Изменение № 3* ГОСТ 5727—88 Стекло безопасное для наземного транспорта. Общие технические условия
Принято и введено в действие Постановлением Госстандарта России от 27.08.2001 № 353-ст

Дата введения 2002—01—01

Черт. 1а

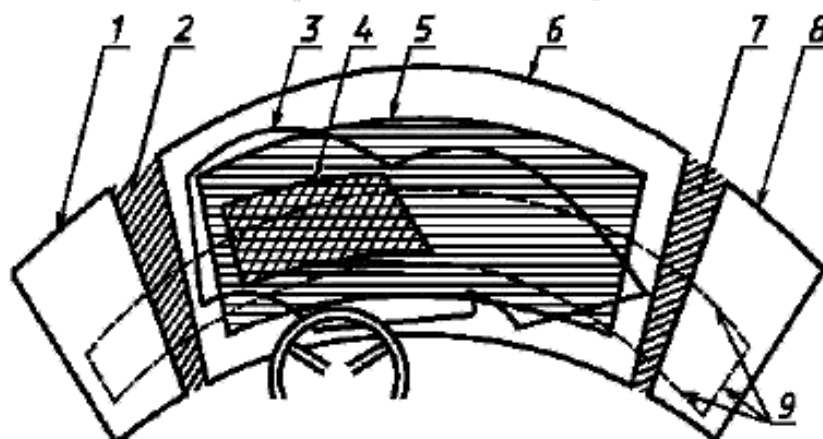
Пункт 2.2.4 изложить в новой редакции:

«2.2.4. Светопропускание стекол, обеспечивающих видимость для водителя, должно быть не менее:

75 % — для ветровых стекол;

70 % — для стекол, не являющихся ветровыми, входящих в нормативное поле обзора П, определяющее переднюю обзорность (см. черт. 1а).
